**Nuova Solmine S.p.A.**  
*Località Casone  
Scarolino (GR)*

## **RISPOSTE A RELAZIONE DI VERIFICA ISPETTIVA IN LOCO E A DIFFIDA**

Data: Giugno 2016

Nelle giornate dal 07/03/2016 al 09/03/2016 si è svolta presso lo Stabilimento Nuova Solmine di Scarlino la visita ispettiva finalizzata alla verifica del mantenimento e l'ottemperanza alla prescrizioni dell'autorizzazione AIA (DVA – DEC – 2010 – 0000997 del 28 Dicembre 2010) e successivi riesami (D.M. n. 0000147 del 24 Luglio 2015).

Configurazione attuale scarico SF5

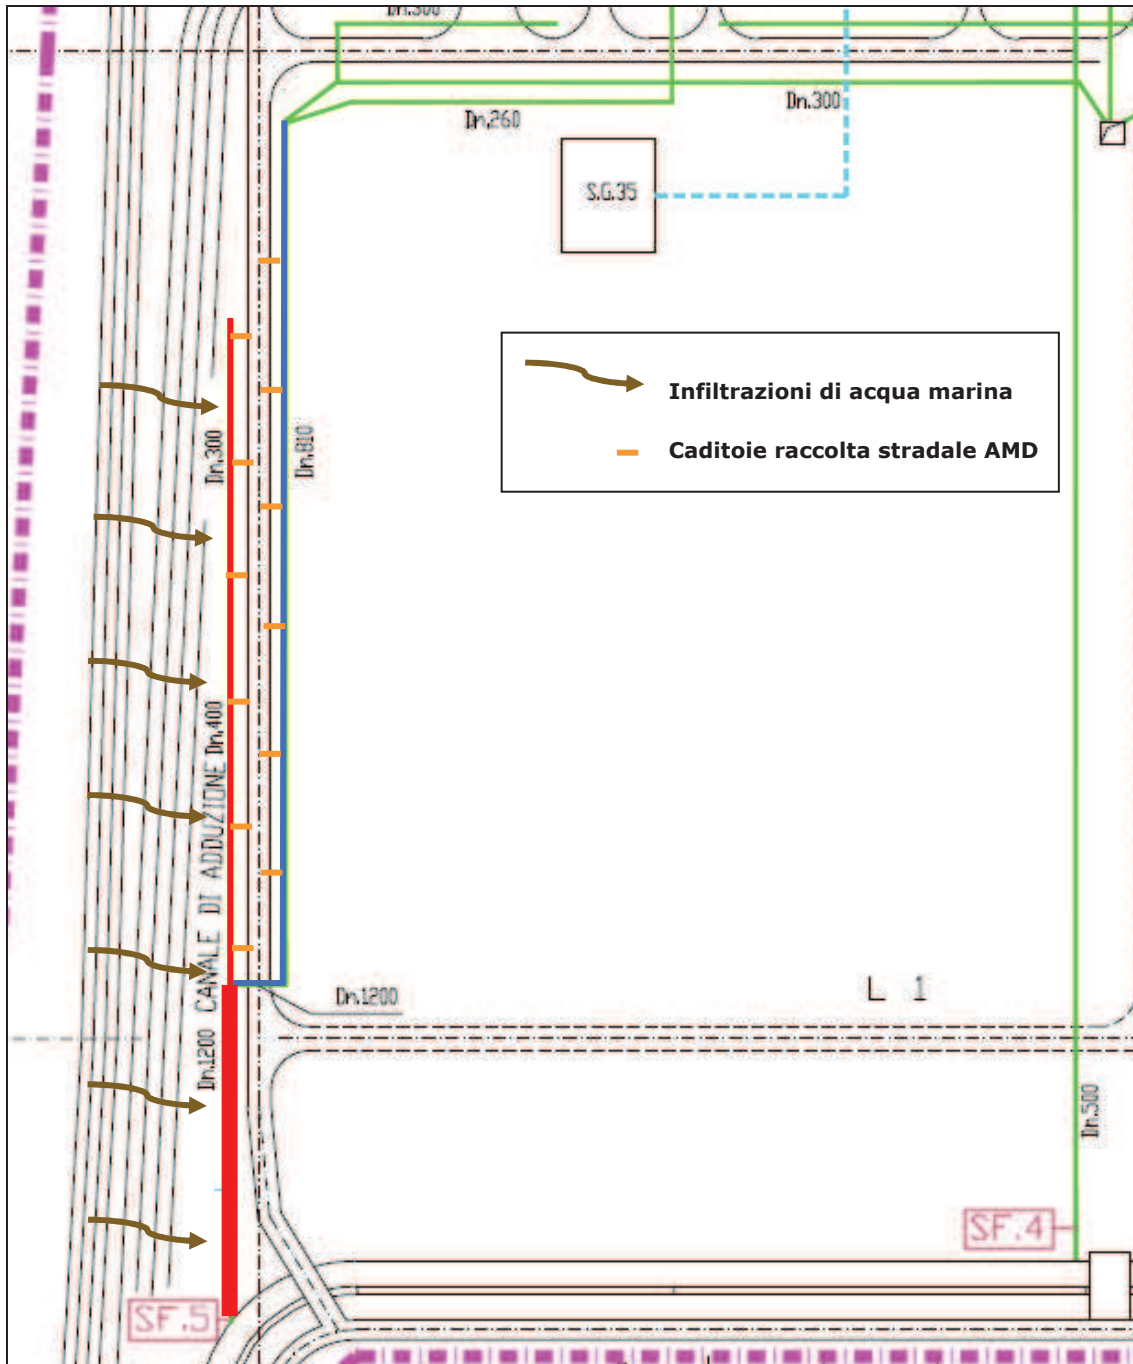
5. A seguito delle attività di analisi, come precedentemente evidenziato con riferimento al RdP n° .2877 VERB.N.20160308-00262-3 NUM.REG.ARPALAB 787 del 15/04/2016 relativo allo scarico SF5 "Acque meteoriche dilavanti non contaminate" si rileva che non vi sia stato il rispetto dei limiti emissivi prescritti per i parametri Manganese e Boro e pertanto si configura la violazione delle prescrizioni del Decreto AIA n. 0000147 del 24/7/2015 di cui al §8 pag. 76 del PIC per il mancato rispetto del valore limite prescritto allo scarico SF5. Tale violazione è sanzionata ai sensi del comma 3 a) dell'art. 29 - quattordices del dlgs.152/06.

Si evidenzia che la tubazione di collettamento delle acque meteoriche dilavanti allo scarico SF5<sup>1</sup>, presenta significative infiltrazioni di acque marine. Tale tubazione è interrata e corre parallelamente al canale di adduzione delle acque marine ad una distanza di pochi metri.

La permeabilità del terreno del canale di adduzione e il fatto che la tubazione di collettamento delle acque meteoriche allo scarico SF5 sia fessurata, comportano il verificarsi delle infiltrazioni di acqua marina. Si sottolinea, infatti, che tale scarico risulta attivo anche in assenza di piogge. Anche al momento del prelievo effettuato da ARPAT, al seguito del quale si sono accertati i superamenti, non erano in corso eventi meteorici, quindi le acque campionate sono acque di mare.

Allo stato attuale, la tubazione di raccolta delle acque meteoriche adiacente al canale di adduzione (in rosso nell'immagine che segue), soggetta ad infiltrazioni, si immette nel canale

di scarico finale, insieme ad una seconda tubazione (in blu nell'immagine seguente) di raccolta delle acque meteoriche dilavanti provenienti dallo stabilimento.

A valle della confluenza tra le due tubazioni, e quindi al punto di scarico, si ha quindi una commistione tra acque meteoriche, collettate da entrambe le tubazioni in caso di pioggia, e acque marine infiltrate, collettate esclusivamente dalla tubazione rappresentata in rosso.

L'azione di miglioramento elaborata dalla Società prevede la chiusura delle caditoie di raccolta delle acque meteoriche della strada, dal lato relativo alla tubazione rappresentata in rosso e il prolungamento della tubazione rappresentata in blu, all'interno del canale di scarico finale, fino al punto SF5.

In questo modo la tubazione soggetta ad infiltrazioni non effettuerà più la raccolta delle acque meteoriche ma raccoglierà esclusivamente le acque marine infiltrate, scaricandole nel canale di ritorno a mare.

*Configurazione scarico SF5 a seguito di azione migliorativa*

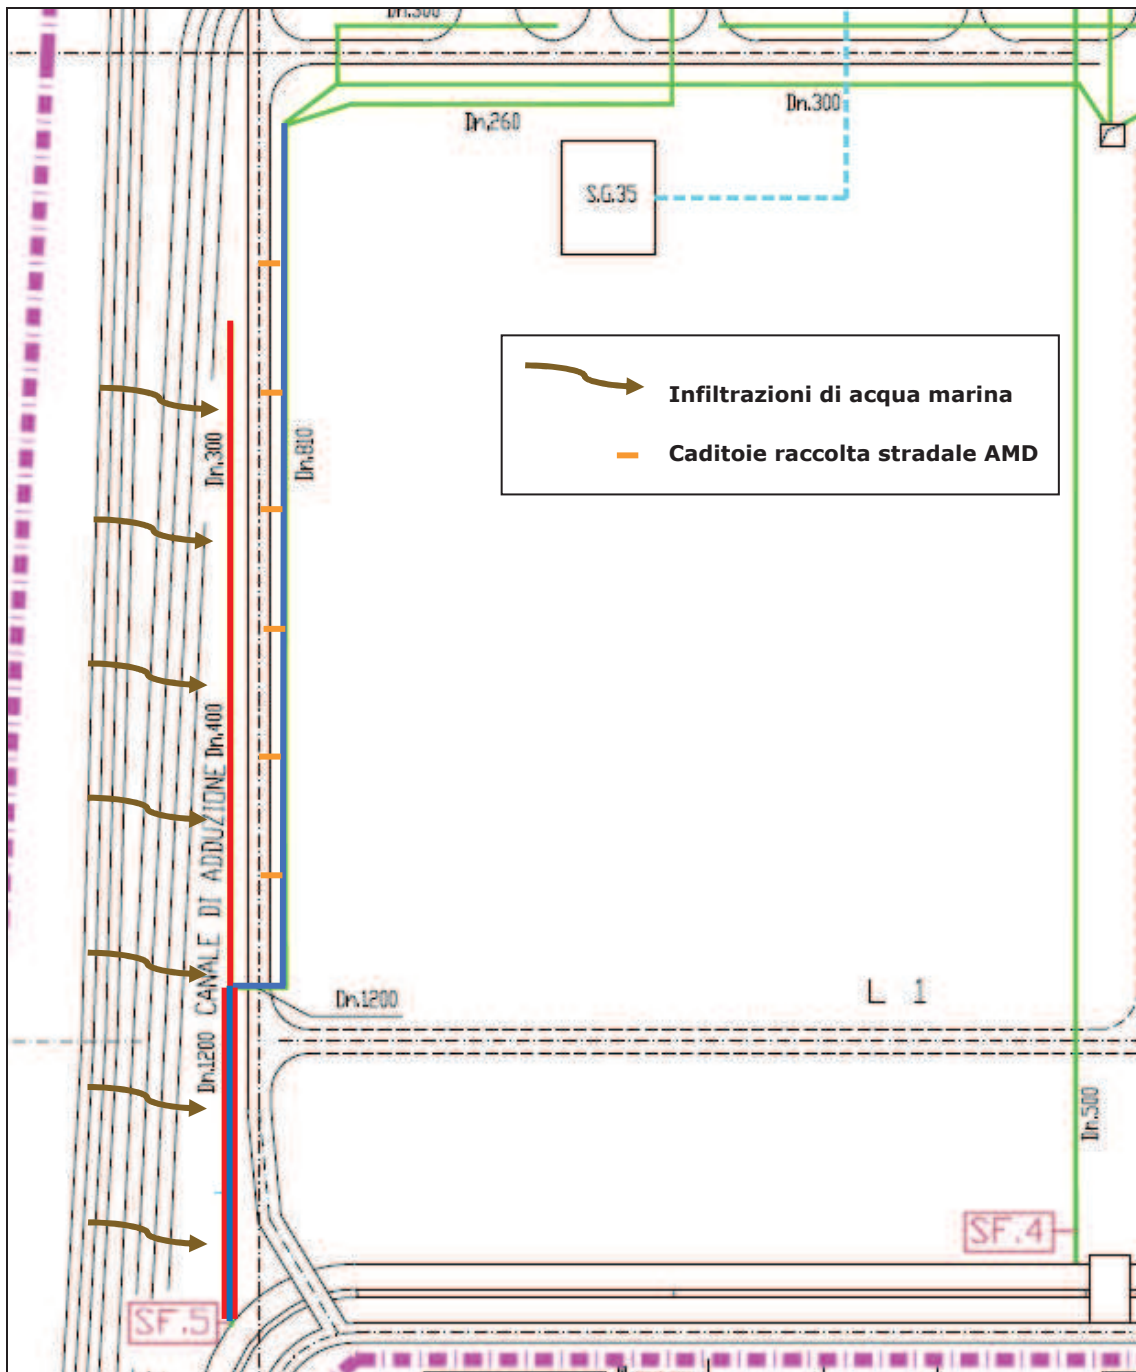
- *Trasmetta una relazione che evidenzi le cause dei superamenti avuti e le possibili azioni di miglioramento;*
- *Trasmetta una relazione sulle acque dello scarico SF5 che, come si evidenzia anche dagli autocontrolli trasmessi dall'azienda, sono fortemente mineralizzate con presunta commistione o diluizione da acque marino salmastre o da altre acque derivanti da infiltrazioni varie;*
- *Effettui per il prossimo trimestre l'autocontrollo dello scarico SF5-AMD, per i parametri Boro e Manganese, su base mensile, fornendo con congruo anticipo comunicazione agli enti di controllo delle attività di campionamento e comunicando altresì i risultati ottenuti.*

La tubazione rappresentata in blu, diventerà, di contro, l'unico collettamento allo scarico finale delle acque meteoriche dilavanti. L'estensione di tale tubazione al punto di scarico SF5 consentirà il prelievo effettivo delle acque meteoriche dilavanti senza commistione con le acque marine infiltrate.

Le coordinate geografiche del punto di scarico SF5 non subiranno alcuna variazione in quanto il nuovo tratto di tubazione recapiterà le acque esattamente nello stesso punto.

Per tali ragioni si ritiene opportuno proseguire con la cadenza degli autocontrolli stabilita dall'atto autorizzativo vigente, campionando le acque allo sbocco del nuovo tratto di tubazione, in modo che le analisi siano effettivamente rappresentative delle acque meteoriche dilavanti di Stabilimento.

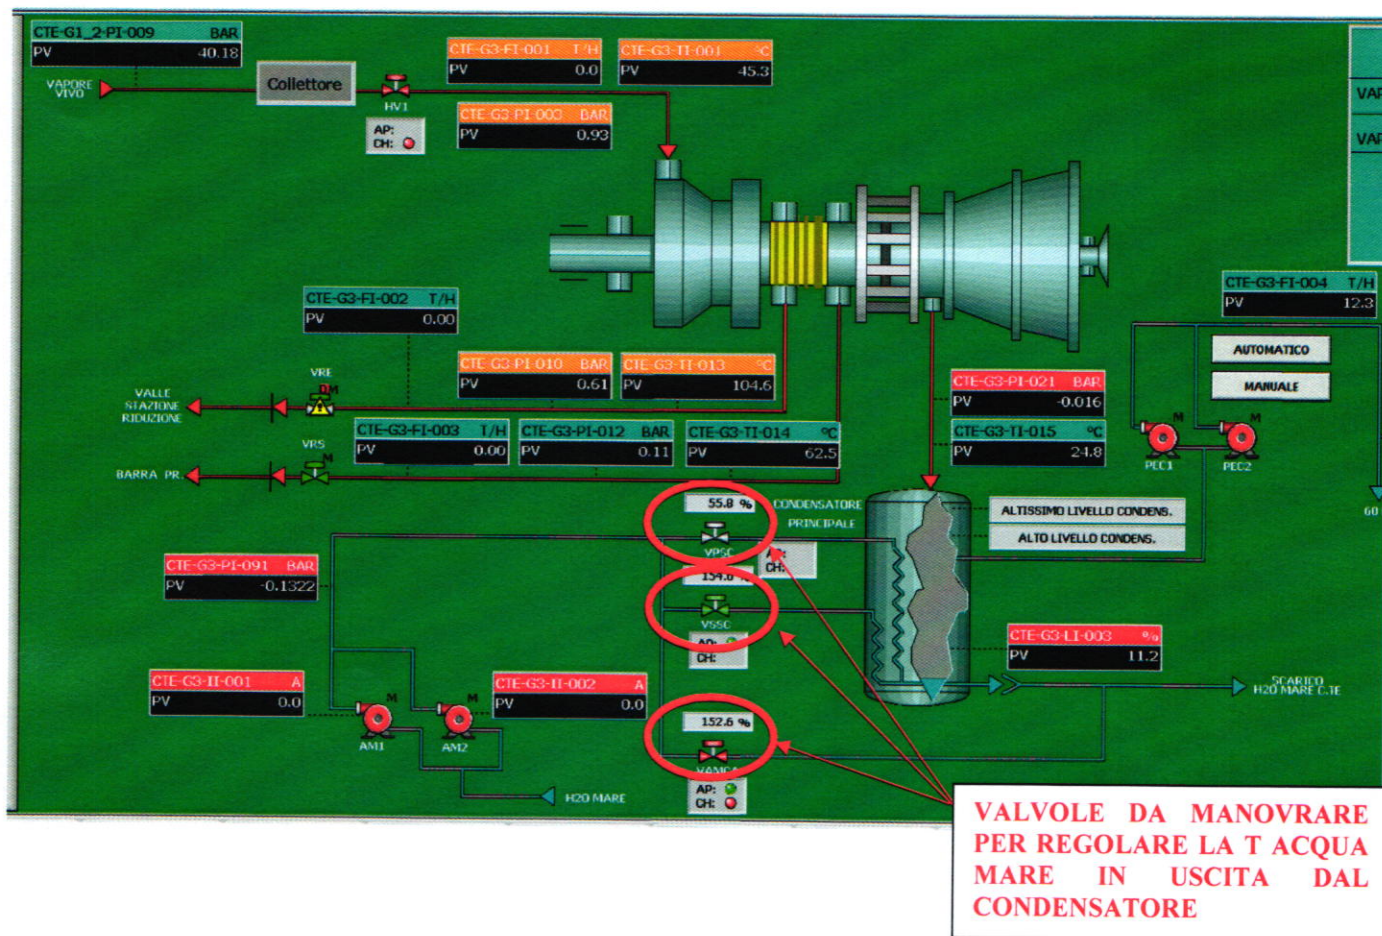
1. *Si ritiene necessario che il Gestore implementi una procedura operativa che indichi le modalità di gestione dei fuori limite associati alla misura della temperatura nello scarico SF2 a valle della turbina. Tale procedura deve in particolare richiamare i seguenti punti:*

- *Connessione strumento - DCS che con un allarme dia indicazione del superamento valore di T allo scarico, preferibilmente impostato ad una temperatura soglia inferiore ai 35°C, ad es. 30°C;*

- *Azioni intraprese al fine di ridurre il valore di T nel momento in cui si innesca l'allarme, prima che lo scarico confluisca nel canale di ritorno. Può essere presa in considerazione la possibilità di installare un altro misuratore di temperatura subito prima dell'immissione nel canale. Tale punto tuttavia, essendo derivante dalla confluenza di scarichi di due ditte diverse, non potrà essere considerato come punto fiscale ai fini della verifica di conformità al VLE di Nuova Solmine, ma, attraverso un confronto tra il dato di T a valle delle turbina nel punto fiscale di campionamento e il dato di T prima dell'immissione sul canale, potrà aiutare a determinare il contributo termico proveniente dallo scarico SF2 di Nuova Solmine e a intraprendere eventuali azioni correttive.*

Per quanto riguarda il corretto flusso acqua di mare inviato al condensatore, l'operatore Nuova Solmine ha il compito di controllare la portata FI-08 e la temperatura TI-08 dell'acqua mare in scarico dal condensatore.

Nel caso di attivazione dell'allarme di basso flusso (set di allarme impostato a DCS = 3.200 m<sup>3</sup>/h) l'operatore dovrà avvisare l'assistente turnista.

Quest'ultimo dopo aver informato l'assistente giornaliero e il responsabile di produzione, deve dare istruzione affinché il flusso torni ai valori di targa pari a 3.700 m3/h agendo sulle valvole di regolazione in ingresso al condensatore; qualora la pressione PI-091 non sia sufficiente deve azionare anche la pompa di riserva.

Qualora si dovesse attivare l'allarme di alta temperatura acqua di mare di scarico a DCS (set impostato a DCS= 33°C) l'assistente turnista deve dare istruzione comunque di mantenere 3.700 m3/h in ingresso al condensatore (controllando che la pressione dei manometri in ingresso al condensatore si mantenga costante) e tramite la messa in marcia anche della pompa di riserva, agendo sulla valvola di bypass, dovrà abbassare la temperatura dell'acqua di mare di scarico TI-08 al di sotto dei 33°C di allarme.
